京都市立塔南高等学校 防球ネット設置工事

図面番号	図面名	縮尺	備考
1	位置図・図面目録	NON	
2	計画平面図 変更設計図	1:400	
3	計画平面図 元設計図	1:400	
4	防球ネット立面図 朱書きのとおり変更	1:300	
5	防球ネット標準図 朱書きのとおり変更	NON	
6	カーテンネット部詳細図 朱書きのとおり変更	1:50	
7	給水計画平面図 朱書きのとおり変更	1:500	
8	付帯施設工(1)	1:20	水路切廻工, 土砂保管工
9	付帯施設工(2) 朱書きのとおり変更	図示	物置工, コンクリート支柱工, 防塵ネット工
10	バッティングゲージ整備工	1:100	
11	撤去平面図 朱書きのとおり変更	1:500	
12	撤去詳細図(1)	図示	
13	撤去詳細図(2)	図示

工事名	京都市立塔南高等学校防球ネット設置工事		
施工場所	京都市南区吉祥院観音堂町41番地		
図面名	位置図・図面目録	縮尺	NON
平成 27 年 2 月	13枚ノ内 1号		
課 長	係 長	照 査	設 計
京都市教育委員会事務局 教育環境整備室

両開きカーテンネット詳細図 S=1:50

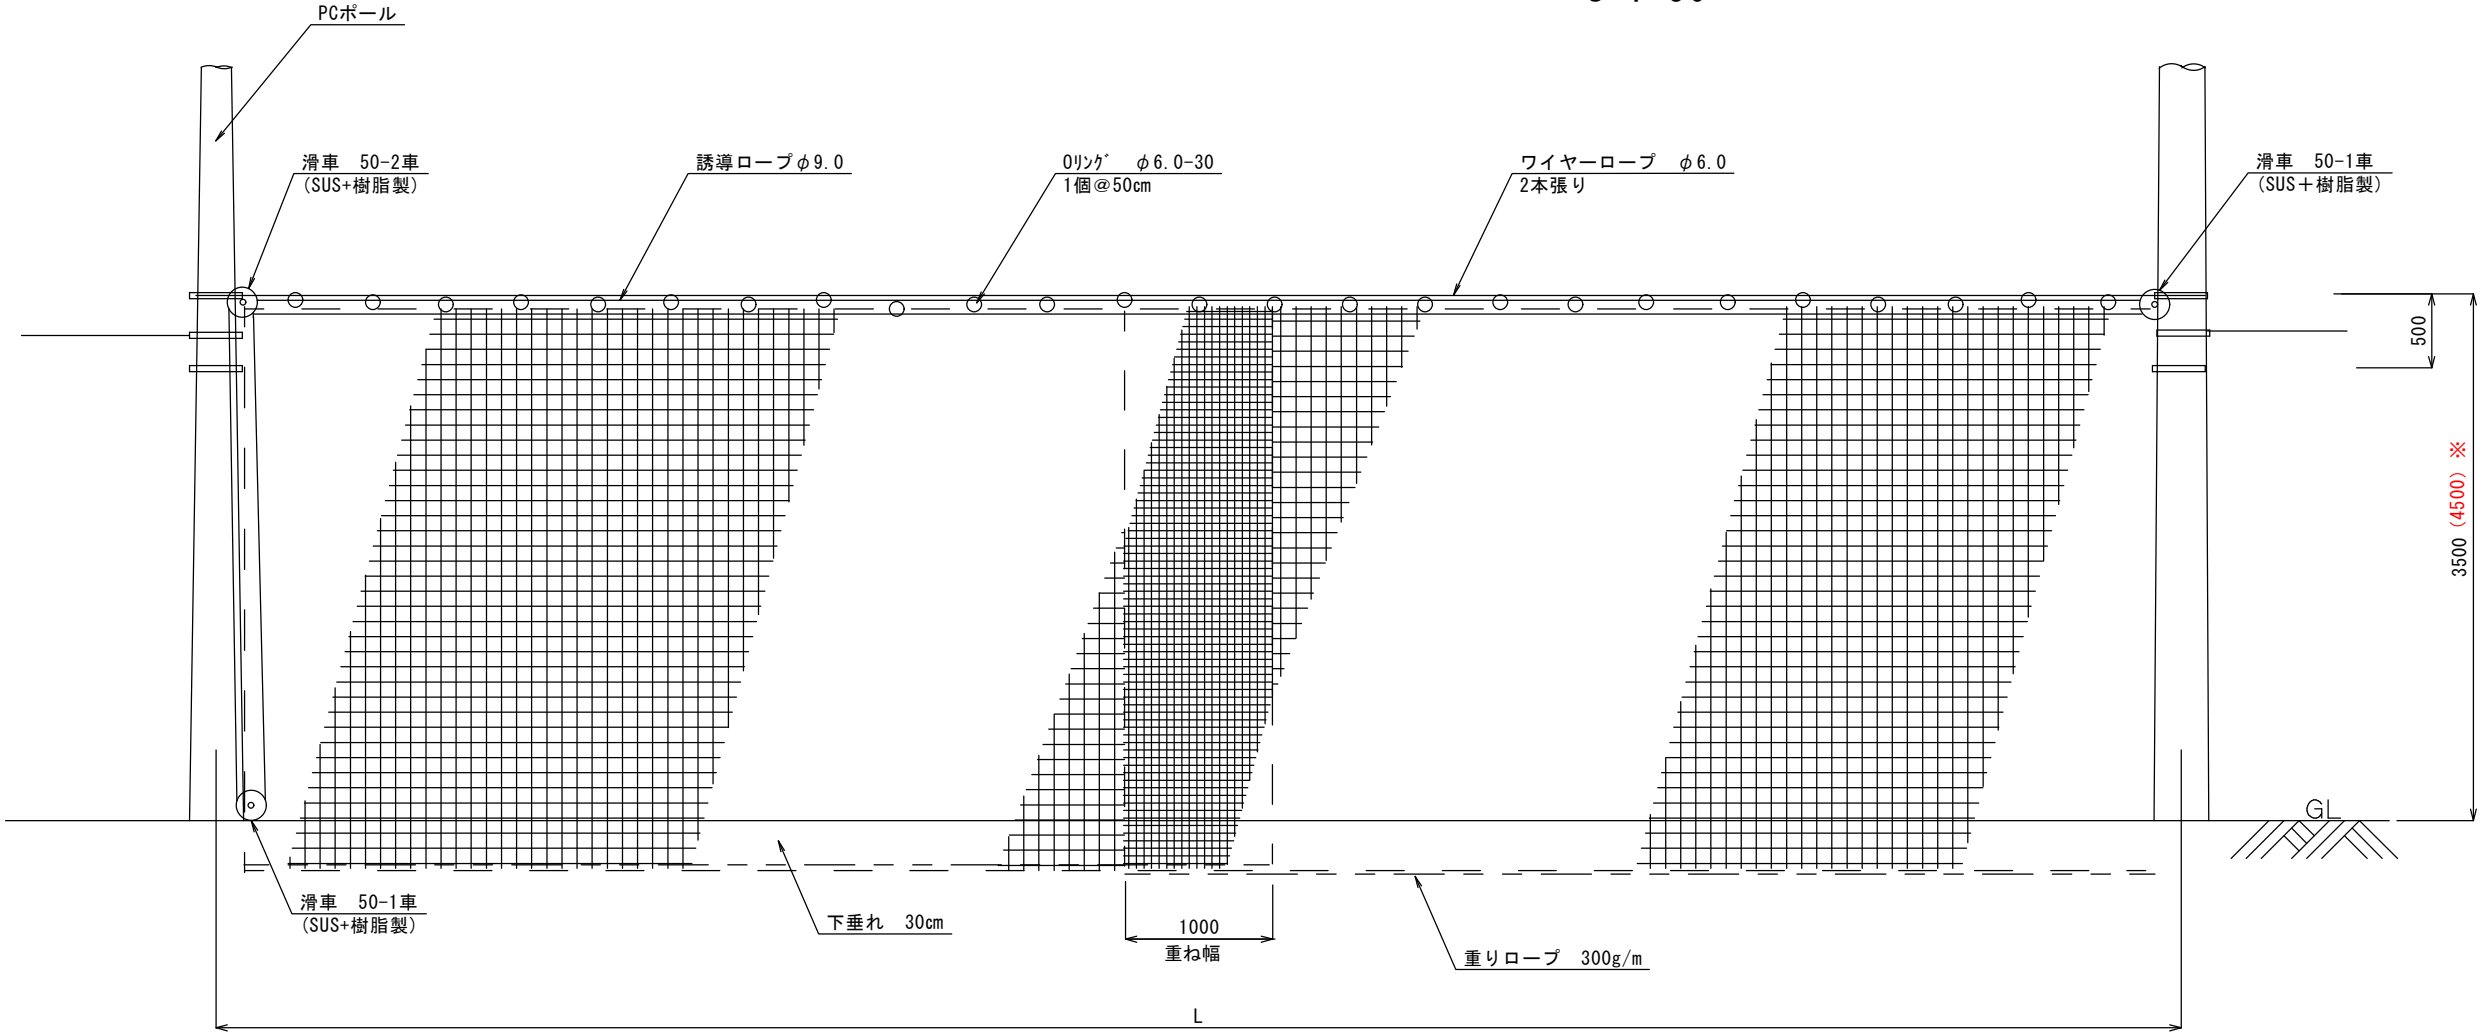
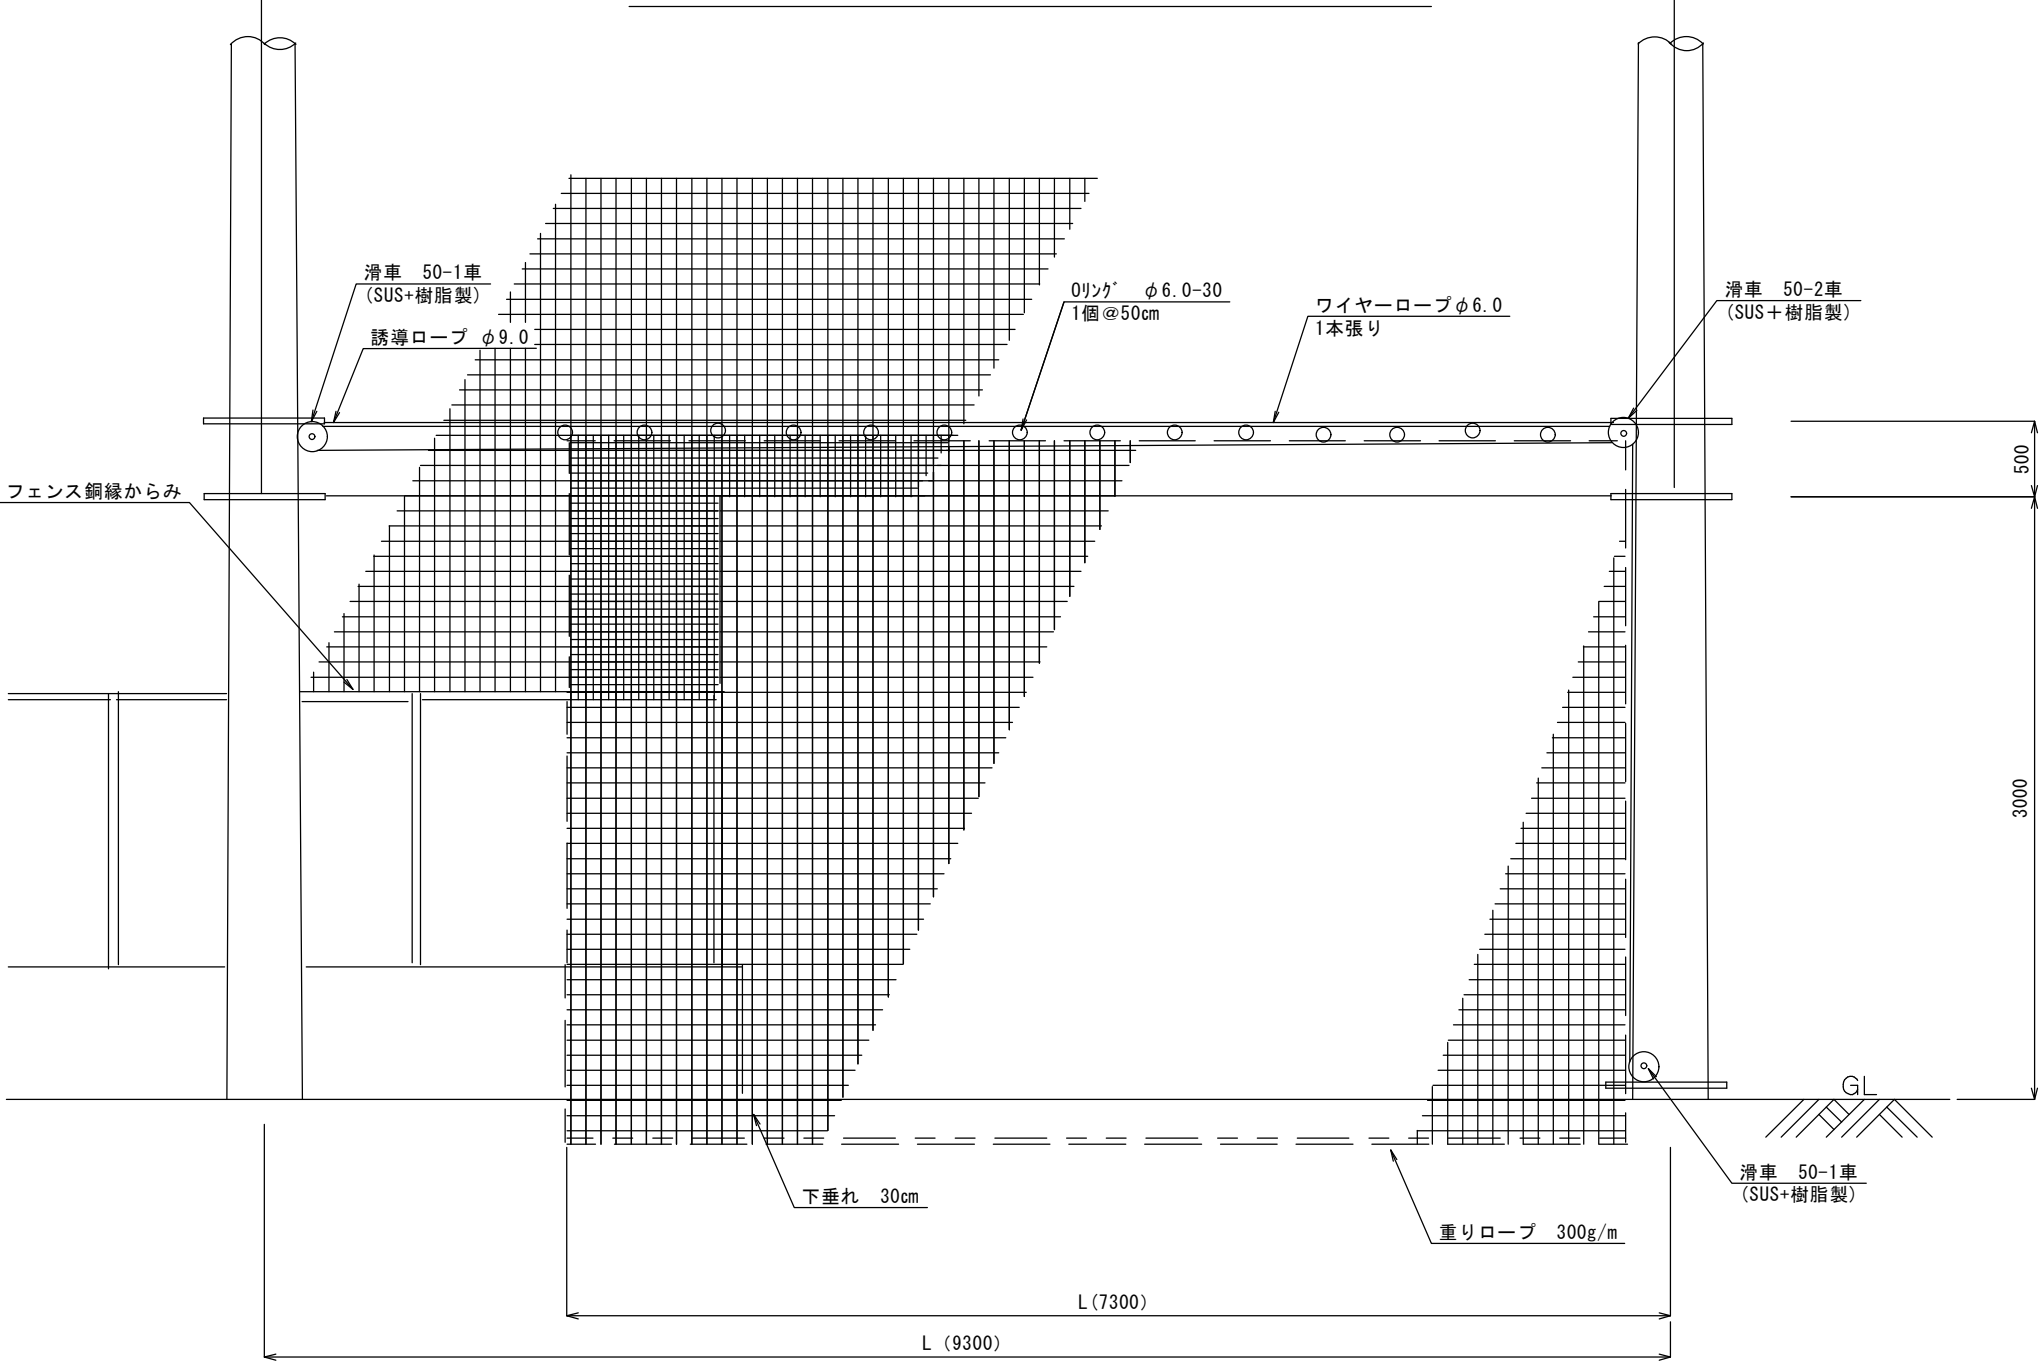
名 称	支柱番号	支柱間延長 L(m)
両開きカーテンネット	NO. 0～NO. 1	8.75 9.00
	NO. 4～NO. 5	11.13 11.00
	NO. 17～NO. 18 NO. 18～NO. 19	10.00
片開きカーテンネット	NO. 11～NO. 12	4.40
	NO. 24～NO. 25	9.30 (7.30)

朱書きのとおり変更

給水平面図 S=1:500

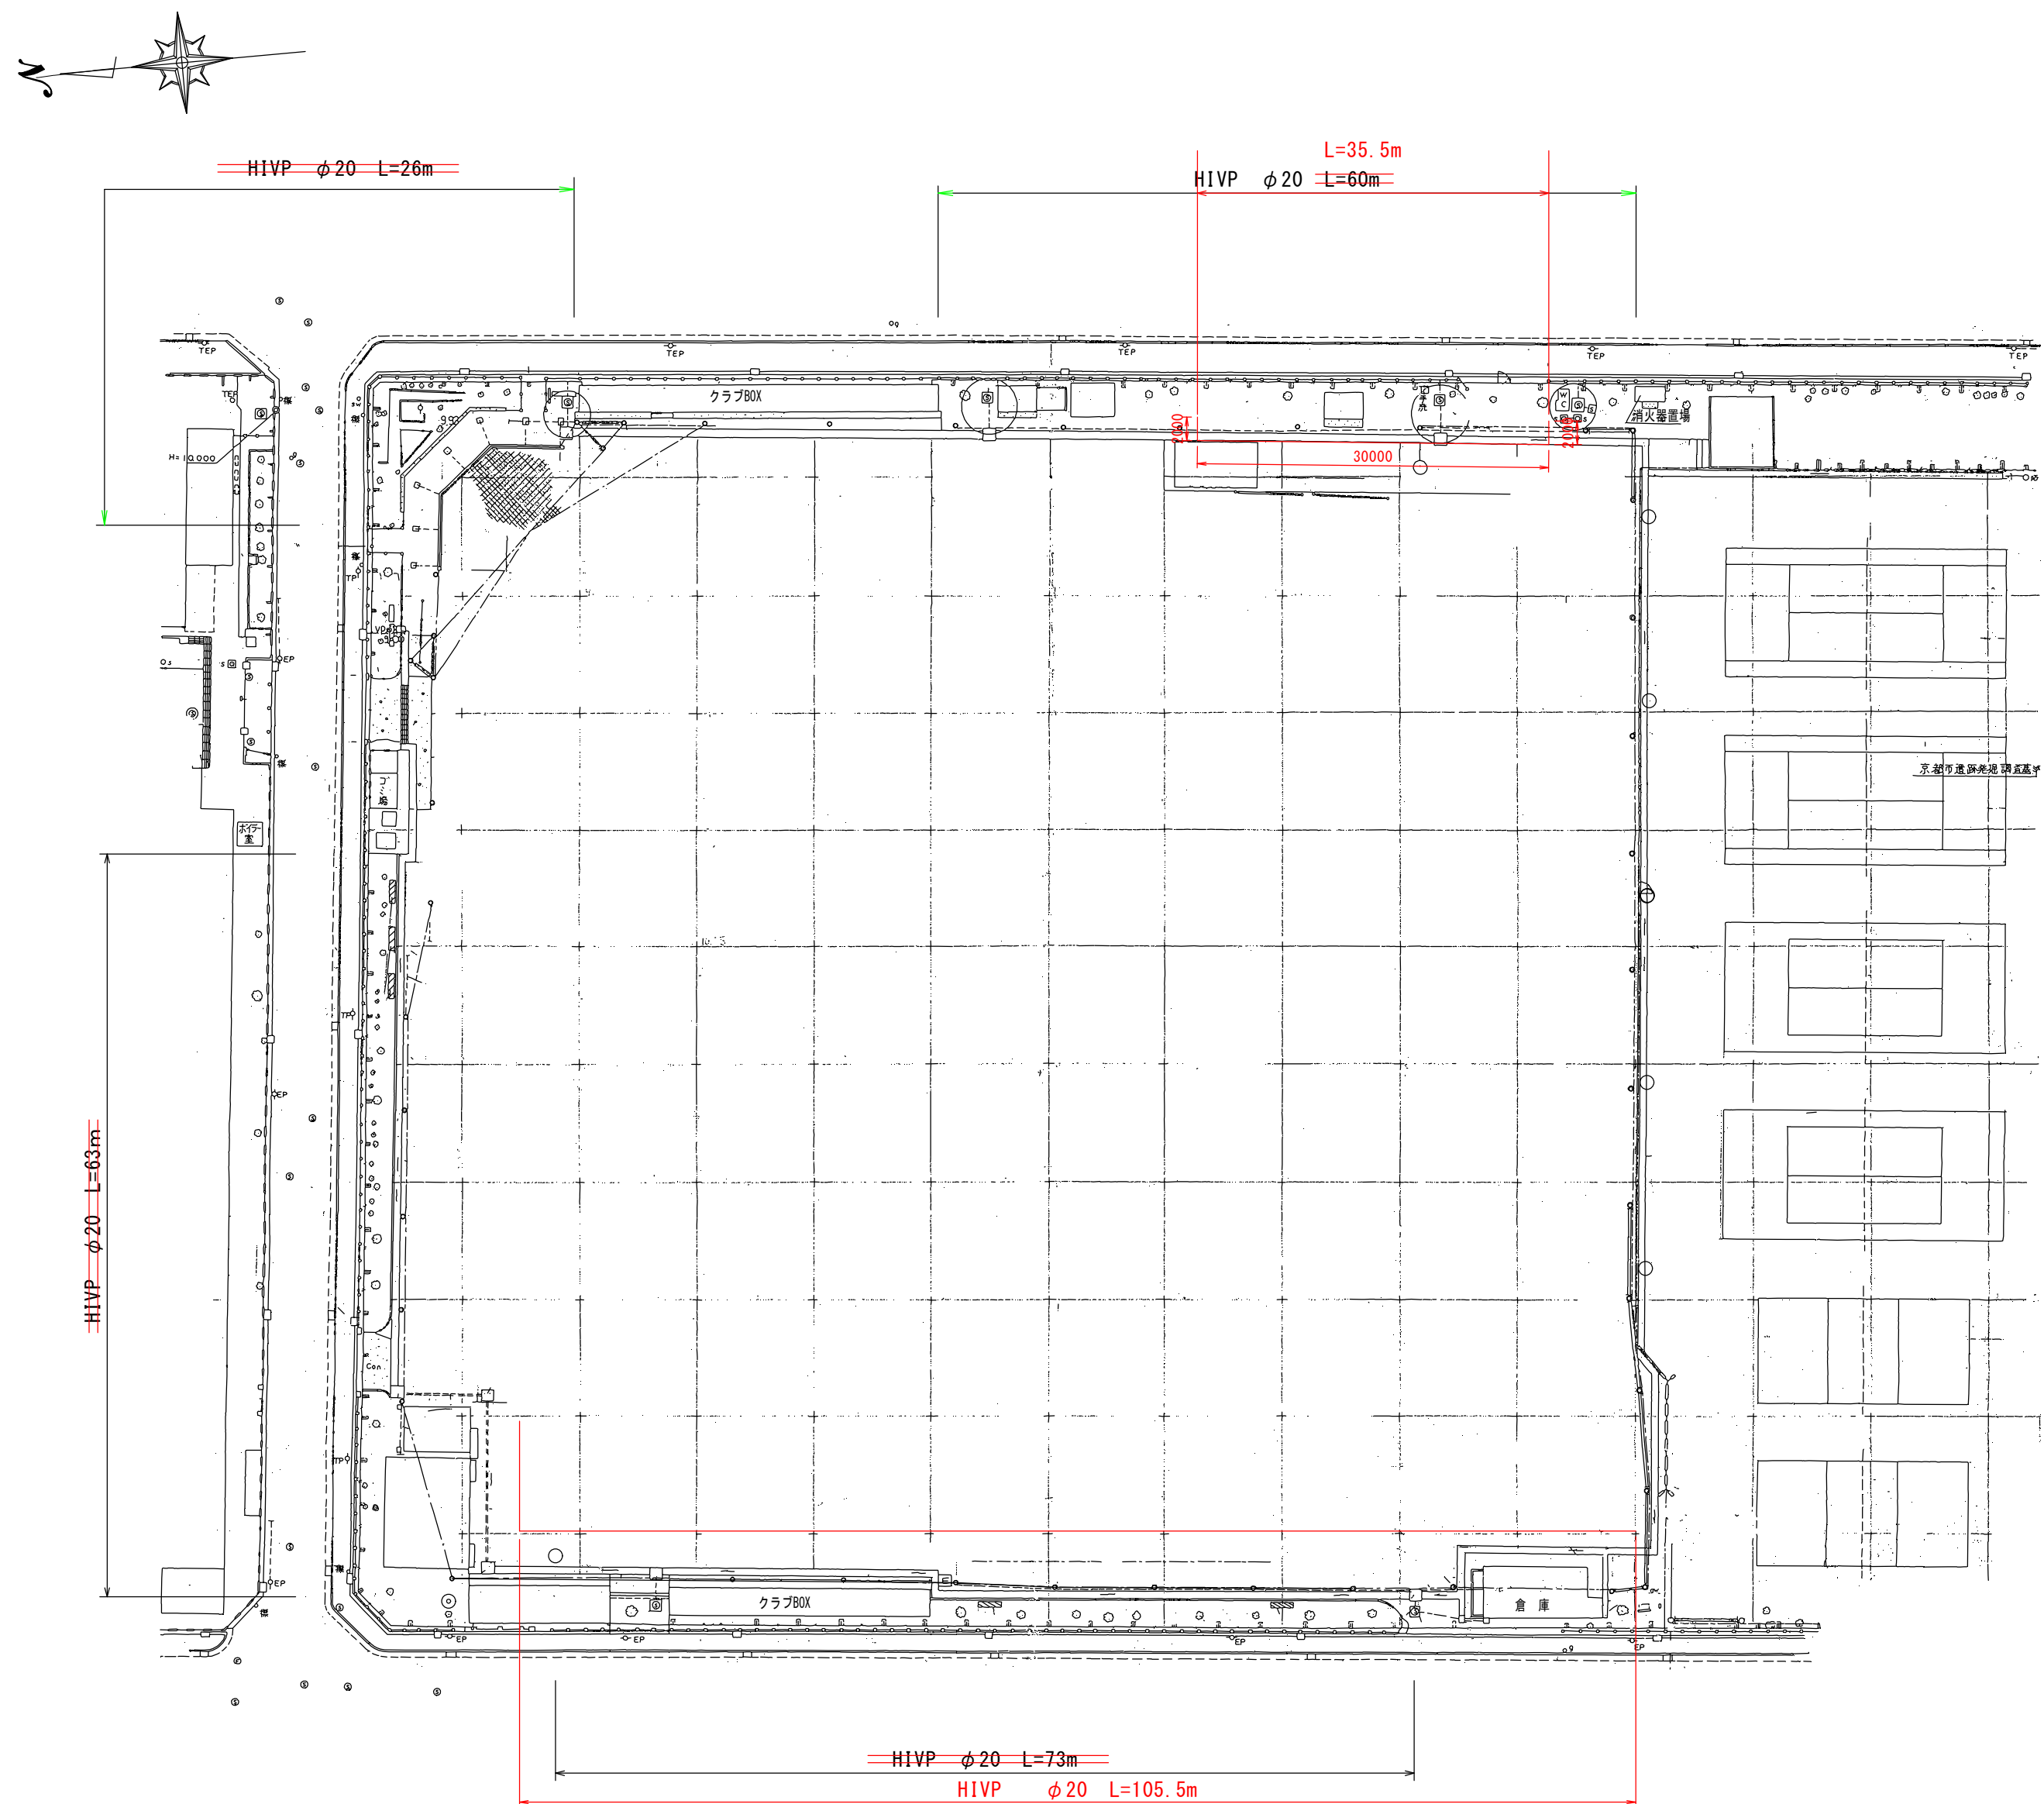
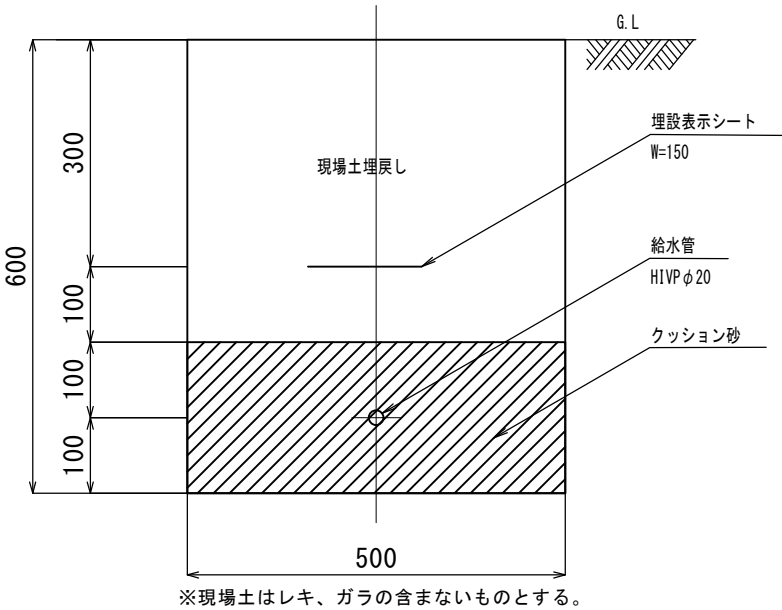
朱書きのとおり変更

金網撤去復旧工 S=1:100

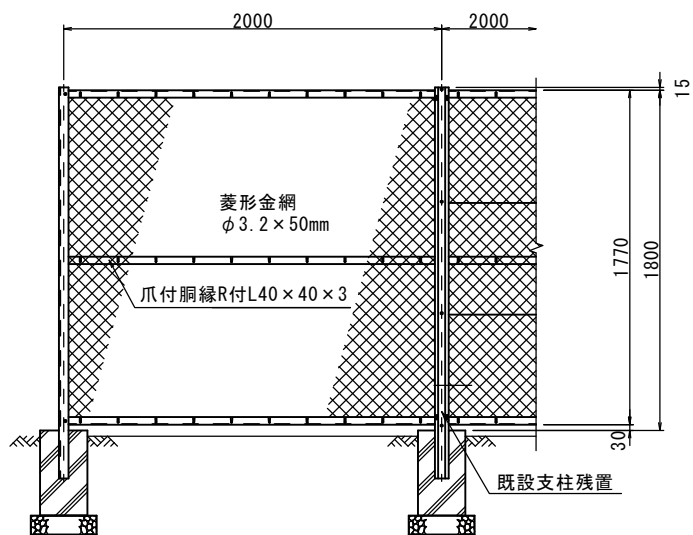
追加
